CUP 9403 Istanza di rilascio del PAUR ex art. 27 bis del D. Lgs. n. 152/2006 e ss.mm.ii. per il "*Progetto di recupero e riqualificazione ambientale con riuso della ex cava individuata con codice 61091-NC ai sensi dell'art. 11 O.M. 3100 del 22.12.2000 e annesso impianto di gestione rifiuti non pericolosi a matrice inerte ai sensi dell'art. 208 D.lgs. 152/2006 e s.m.i e della DGRC 8/2019*" - **Proponente Dell'Estate Costruzioni srl.**

STUDIO DI IMPATTO AMBIENTALE

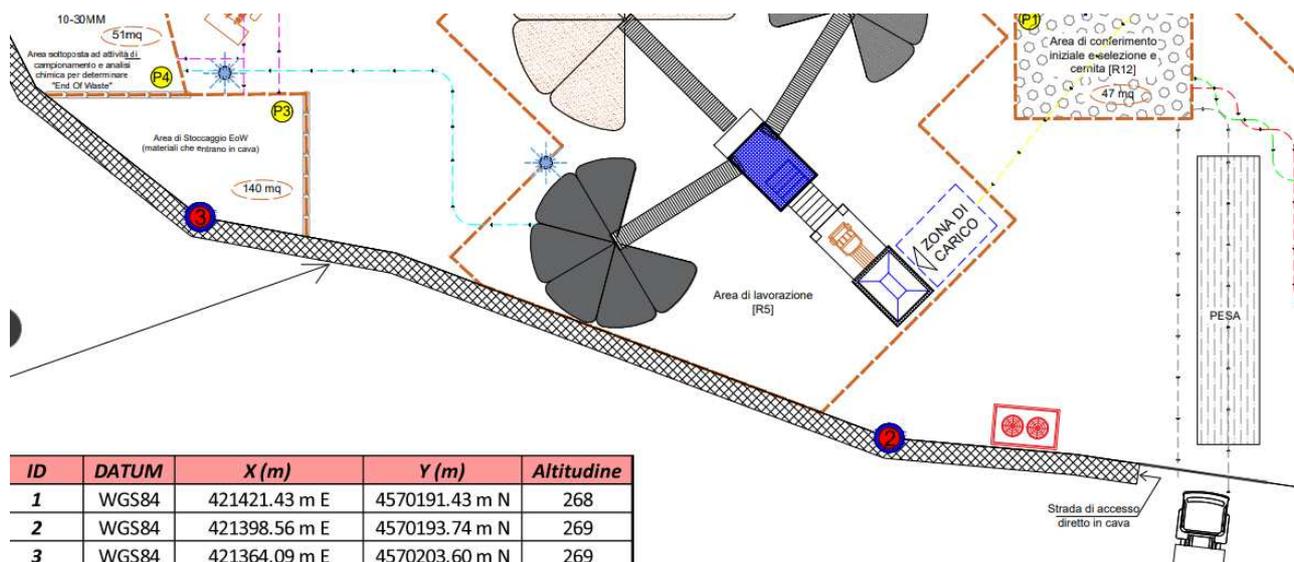
Nella prima seduta di Conferenza dei Servizi il Genio Civile di Caserta ha chiesto al proponente di separare fisicamente l'area che sarà occupata dall'impianto dall'area di cava. Il proponente ha recepito tale indicazione e, pertanto, ha separato i due siti mediante la realizzazione di una recinzione ed individuando due accessi differenti uno per l'area dell'impianto ed uno per l'area di cava. Tra i due siti vi è una connessione utile al trasporto dell'EoW prodotto nell'impianto all'area del ritombamento. Nell'immagine seguente sono indicati la strada di accesso in cava e l'ingresso all'impianto

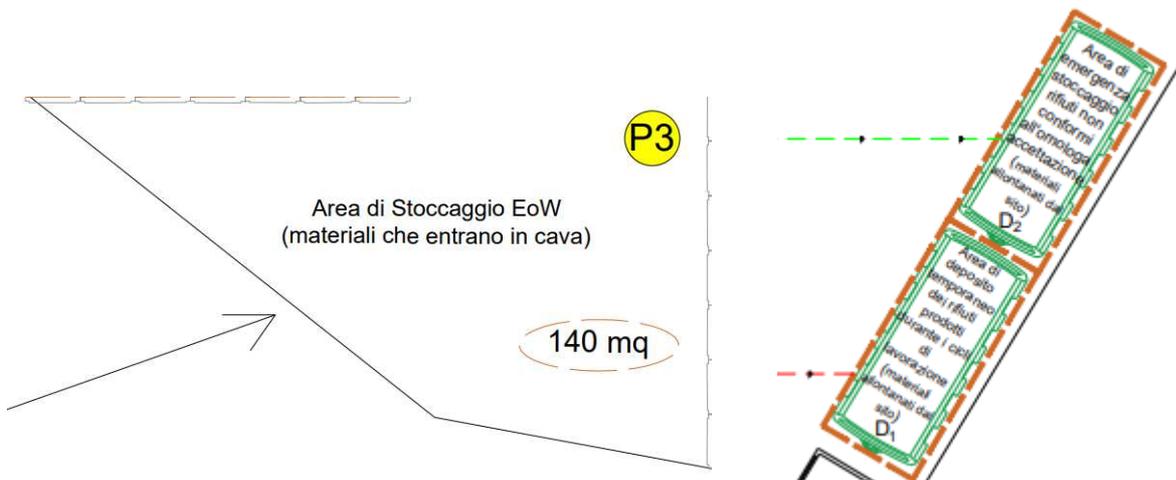
Sempre con riferimento alle aree di stoccaggio, in fase di richiesta di integrazioni (nota prot. reg. 197778 del 13.04.2023), è stato chiesto di **ubicare le aree di stoccaggio dei materiali, sia quelli che entrano in cava sia quelli in attesa di essere utilizzati per il recupero sia quelli che devono essere allontanati dal sito per essere conferiti altrove**. Il proponente ha ubicato tali aree sulla planimetria “1.2.2 - 1.2.7 - Planimetria layout e punti di emissione”.

Nell'area dell'impianto sono individuati n. 7 punti di emissioni delle polveri, riportati nella planimetria sottostante, ubicati, rispettivamente:

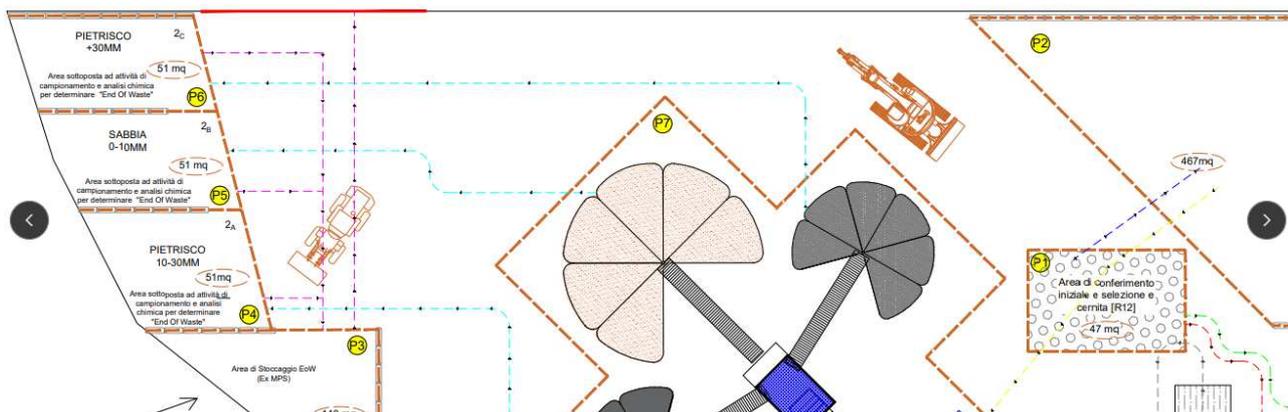
P1 → Zona di conferimento iniziale e di selezione e cernita [R12];

P2, P3, → Aree di messa in riserva [R13] rifiuti inerti ed area di stoccaggio EoW;

P4, P5, P6 → Aree sottoposte ad attività di campionamento per la determinazione delle EoW;

P7 → Area di Lavorazione [R5].
